2024年02月28日  
アドバンテック株式会社

IDK-1115WP-45FHA2 のPCAPをEOLしたため、エンジニア変更のお知らせ

IDK-1115WP-45FHA2 全シリーズ

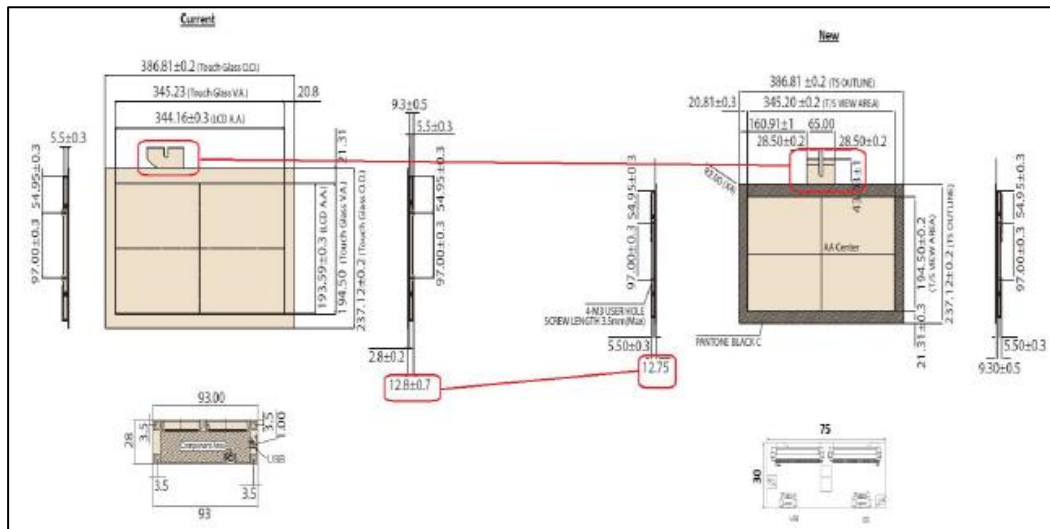
IDK-1115WP-45FHA2のPCAPをEOLしたため、タッチコントロールICはEXC80H84からEXC80H60に変更し、タッチコントロールボードのUSBコネクタが異なります。

又、タッチセンサーがガラスセンサーからフィルムセンサーに変更になり、厚みが異なりますが、PCAPカバーレンズは変わっていません。
